IGP:2220/13 / 12

**Odpowiedzi na zapytania
dotyczące przetargu nieograniczonego zadania pn.
„ ZSP nr 1 - remont pomieszczeń ”
ul. 29 Listopada w m-ci Ustrzyki Dolne**

Zad. Nr. 1

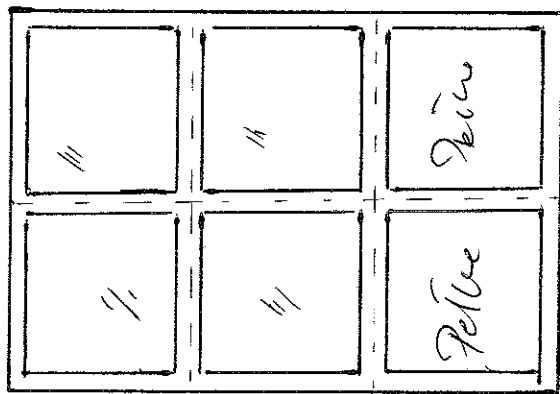
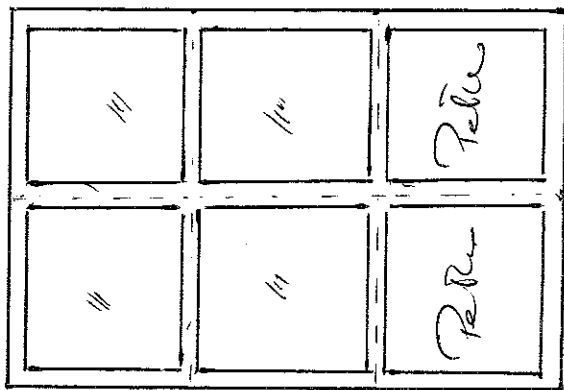
**Pytanie 1: Dot. poz. 6.3 , ścianki szklone z wysokoudarowego PCV – szkło bezpieczne
Proszę o dołączenie zestawienia stolarki.**

Poz. 6.3 otrzymuje brzmienie „ścianki szklone (3 oddzielne segmenty o wymiarach zewnętrznych szer. 1,75 x wys. 2,40 m w tym jeden z wbudowanymi drzwiami 90/227) z wysokoudarowego PCV - szklone szkłem bezpieczne” – zestawienie stolarki (zał. nr 1)

Zet. N. 2

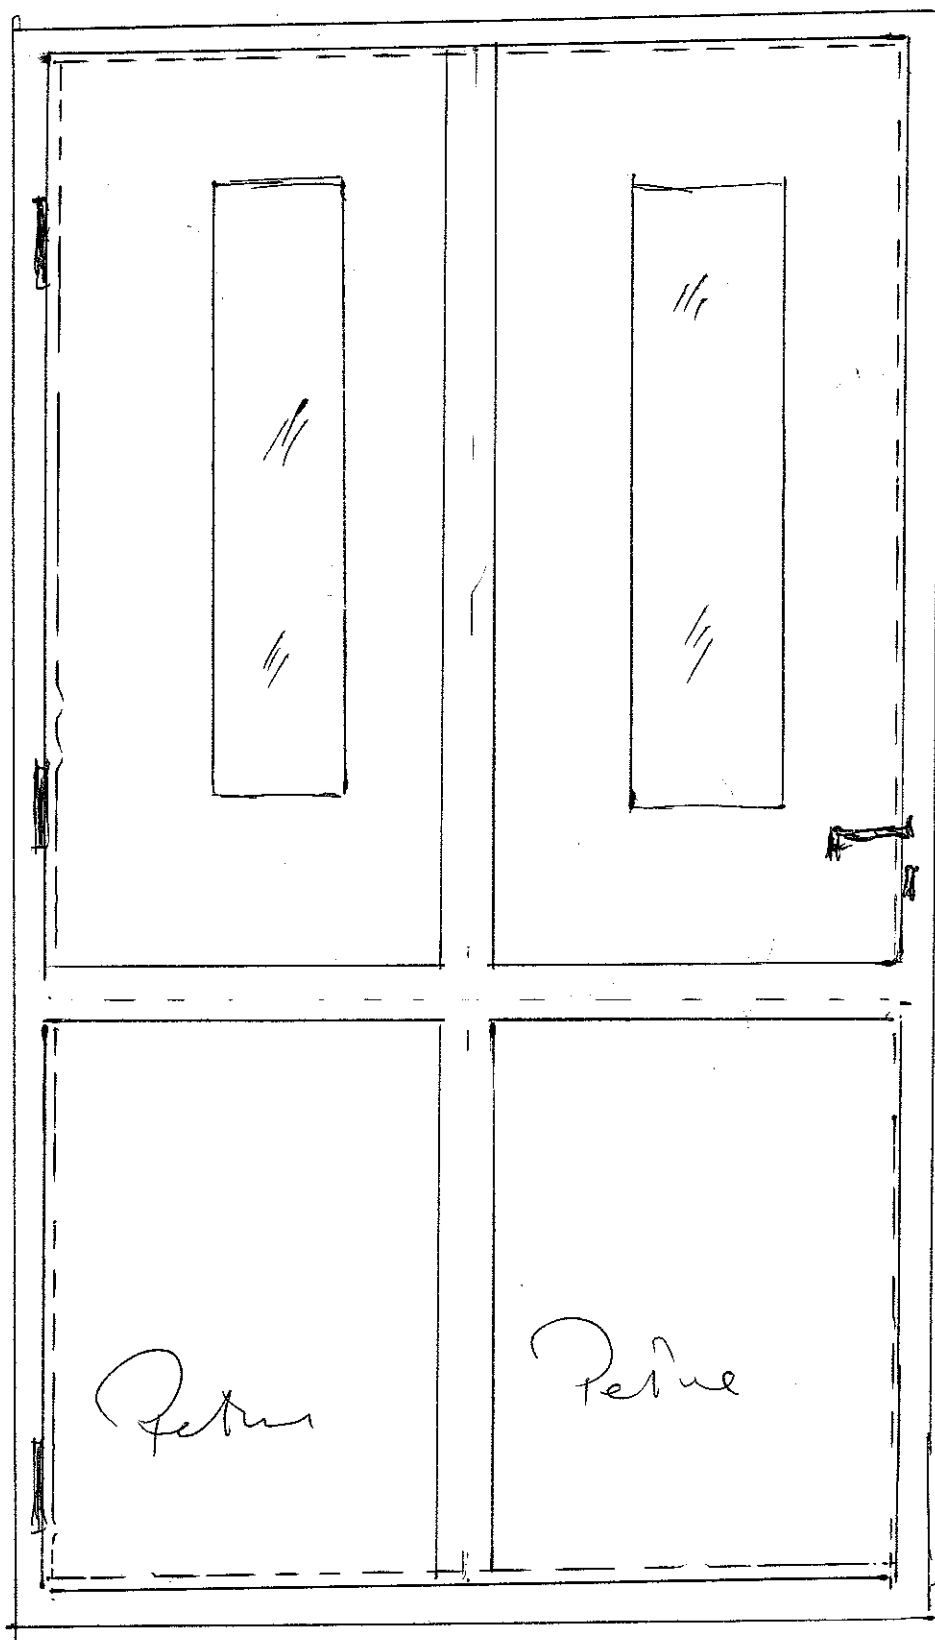
**Pytanie 2: Dot. poz. 6.4. drzwi z kształtowników z wysokoudarowego PCV
Proszę o dołączenie zestawienia stolarki.**

Drzwi z kształtowników z wysokoudarowego PCV o wymiarach w świetle ościeżnicy 90 x 200 cm (zał. graf. Nr 2)
